Advies scrumgroep DNA in de Bouw Nijmegen

Ooijsedijk 5-13 Nijmegen

Wim van de Ven en Rianne Schokker stelden hun woning vrijblijvend beschikbaar voor de Adviesgroep DNA in de Bouw Nijmegen om als praktijkcasus inzake wooncomfort en energie te dienen.

Alternatief A 1e verdieping

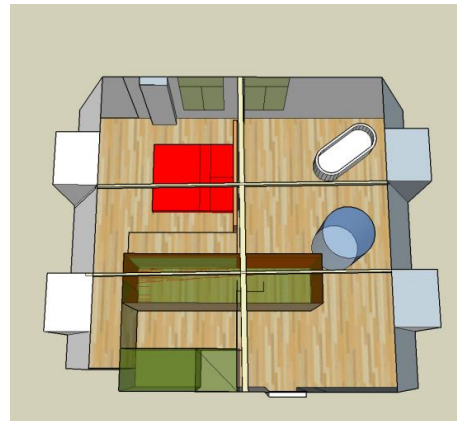
Sterk:

- Het is een grote open ruimte geworden;
- Er is ook een vrije indeling voor de keuken en eettafel ontstaan;
De eventueel reeds gekochte keuken kan ook bij dit alternatief aan beide zijden van de woning geplaatst gaan worden;
- Ook bij het woonkamer gedeelte is men vrij om te kiezen waar men het zitgedeelte wil gaan maken. Daar een open haard mogelijk is aan beide zijden van de woning. Er zijn schoorstenen aanwezig aan beide zijdes van het woonkamerdeel;
- Ventilatie is goed te regelen, omdat men de woonlaag kan opdelen met transparante afscheidingen die naar behoefte te openen of sluiten zijn;
- Er is veel meer direct daglicht op de gehele verdieping aanwezig omdat het raam in de zijgevel nu erbij getrokken is. Men kan nu ook genieten van het uitzicht aan deze zijde;

- De route van de trappen plus de lift is veel meer op elkaar afgestemd. En hiervoor zijn geen constructieve aanpassingen op het huidige plan voor nodig;
- De tochtdeur niet meer in de woonkamer, maar al meteen op de begane grond waar men naar boven gaat;
- Men kan zo het terras op lopen door de dubbele deuren. En hoeveel dubbele deuren men wil hebben en waar men deze wil hebben zitten kiest men zelf (Dit kan ook met de eventueel al reeds gekochte keuken).

Zwak:

- Het terras krijgt pas laat in de middag zonlicht. Zowel in de zomer als in de winter. Dus in de ochtend geen zon achter op het terras;
- Het bestaande gevelbeeld moet worden aangepast om de dubbele deuren naar het terras te realiseren;
- De dure overkapping van glas boven het terras haalt nog steeds veel direct licht weg uit de woning. En deze glazen overkapping is op deze plaats moeilijk en arbeidsintensief om schoon te houden;
- Licht het terras hier wel optimaal als we kijken naar de kosten, onderhoud en de ligging?
- Het terras is in zijn totaliteit een vrij kostbare ingreep.

Alternatief A: 2^e Verdieping

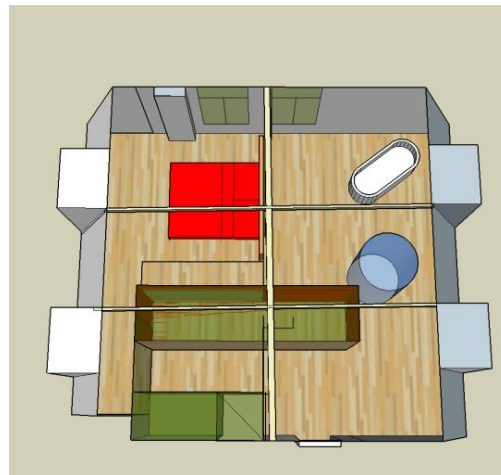
Sterk:

- Het is nog steeds een grote open ruimte die naar wens met transparantie scheidingen in te delen is;

- Het hele verhaal van ventilatie eisen is nu prima en zonder extra kosten te regelen;
- Er is een toilet aanwezig op deze verdieping;
- Men komt niet direct binnen in het badkamer en of slaapkamer gedeelte;
- Ook de trap en de lift liggen uit het zicht van het slaapkamer deel en het badkamer gedeelte;
- Er worden al aparte ruimtes gecreëerd voor kleding en andere zaken.

Zwak:

- Omdat in deze situatie ventilatie zeer moeilijk goed te realiseren is zal eventueel ook het verwachte wooncomfort in deze situatie niet gehaald gaan worden. Denk bijvoorbeeld aan al het vocht dat vanuit het badkamer gedeelte neer zal slaan in de rest van de verdieping (slaapkamer, kledingkasten, e.a.);
- Ook de open haard zal nog steeds vanuit de bouwkundige eisen die worden gesteld ten aanzien van gezondheid wat extra aandacht verdienen.

Alternatief B: 1e verdieping

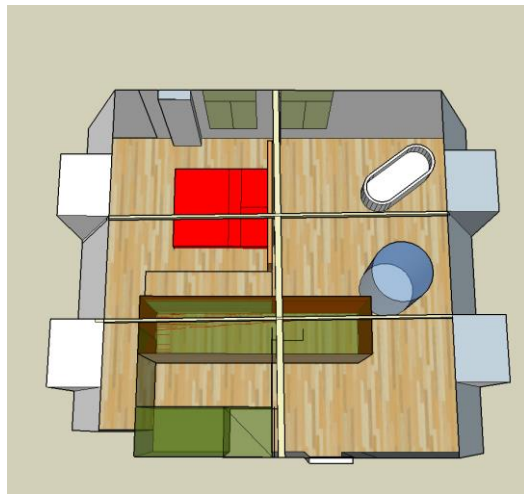
Sterk:

- Het is een grote open ruimte geworden;
- Er is ook een vrije indeling voor de keuken en eettafel ontstaan; De eventueel reeds gekochte keuken kan ook bij dit alternatief aan beide zijden van de woning geplaatst gaan worden;

- Ook bij het woonkamer gedeelte is men vrij om te kiezen waar men het zitgedeelte wil gaan maken, omdat een open haard mogelijk is aan beide zijden van de woning;
Er zijn schoorstenen aanwezig aan beide zijden van het woonkamerdeel;

- Ventilatie is goed te regelen daar men de woonlaag kan opdelen met transparante afscheidingen die naar behoefte te openen zijn of juist dicht te zetten als men dit wenst;

- Veel meer direct daglicht op de gehele verdieping aanwezig omdat het raam in de zijgevel nu erbij getrokken is. Men kan nu ook genieten van het uitzicht aan deze zijde;

- De route van de trappen plus de lift is veel meer op elkaar afgestemd. En hiervoor zijn geen constructieve aanpassingen op het huidige plan voor nodig.

- Tochtdeur niet meer in de woonkamer, maar al meteen op de begane grond waar men naar boven gaat;
- Men kan zó het terras op lopen door de dubbele deuren. En hoeveel dubbele deuren men wil hebben en waar men deze wil hebben zittent men zelf (Dit kan ook met de eventueel al reeds gekochte keuken).

Zwak:

- Het terras krijgt pas laat in de middag zonlicht. Zowel in de zomer als in de winter.
- Dus in de ochtend geen zon achter op het terras;
- Het bestaande gevelbeeld moet worden aangepast om de dubbele deuren naar het terras te realiseren;
- De dure overkapping van glas boven het terras haalt nog steeds veel direct licht weg uit de woning. En deze glazen overkapping is op deze plaats moeilijk en arbeidsintensief om schoon te houden;
- Ligt het terras hier wel optimaal als we kijken naar de kosten, onderhoud en de ligging?
- Het terras is in zijn totaliteit een vrij kostbare ingreep.

Alternatief C: 1e verdieping

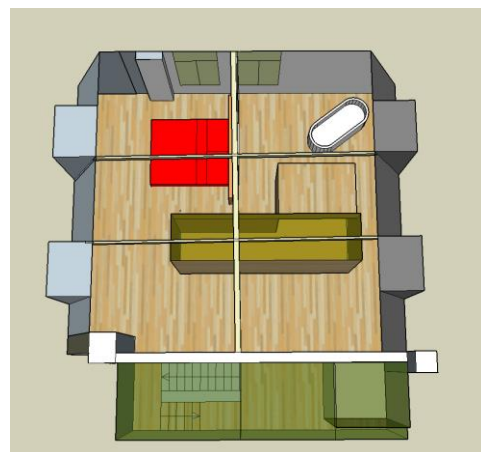
Sterk:

- Het is een grote open ruimte geworden. Geen trap meer in de woonkamer en wel een toilet op de woonverdieping;
- Alle voorzieningen zoals de lift, trap en toilet zitten in één blok buiten de woning en uit het zicht vanaf de Ooijsedijk;

- De vrije indeling voor de keuken en eettafel blijft ook hier aanwezig. De eventueel reeds gekochte keuken kan ook bij dit alternatief aan beide zijden van de woning geplaatst gaan worden;

- Ook bij het woonkamer gedeelte is men vrij om te kiezen waar men het zitgedeelte wil gaan maken. Daar een open haard mogelijk is aan beide zijden van de woning. Er zijn schoorstenen aanwezig aan beide zijden van het woonkamerdeel;

- Veel meer direct daglicht op de gehele verdieping aanwezig omdat het raam in de zijgevel nu erbij getrokken is. Men kan nu ook genieten van het uitzicht aan deze zijde;

- De route van de trappen plus de lift is nu eindelijk ideaal op elkaar afgestemd!
- Tochtdeur niet meer in de woonkamer maar al meteen op de begane grond waar men naar boven gaat;

- Men kan zó het terras op lopen door de dubbele deuren.
- Er is ook nog de mogelijkheid om te kiezen voor deuren naar het terras naast de lift i.p.v. bij de eettafel;

- Het terras is in zijn totaal voor veel minder kosten te realiseren met toch een optimale vrijheid en woongenot;
- Het terras is zo niet alleen optimaal bereikbaar, maar het heeft zo ook een betere ligging t.o.v. het zonlicht in de ochtend. Plus nog steeds evenveel zonlicht in de middag;

- Ook het schoon houden van het terras zal een stuk eenvoudiger worden. Er is zelf weer een vrije keuze gekomen in hoe men een overkapping ziet of wil uitvoeren.

Zwak:

- De kosten die men bespaart op het terras moet men weer investeren in het deel waar de trap, lift en toilet nu gaan komen;
- Het grote blok met de lift en andere voorzieningen ligt dicht tegen de woning van huisnummer 7;
- Hiervoor zal een wijziging op de huidige bouwaanvraag voor ingediend moeten gaan worden.
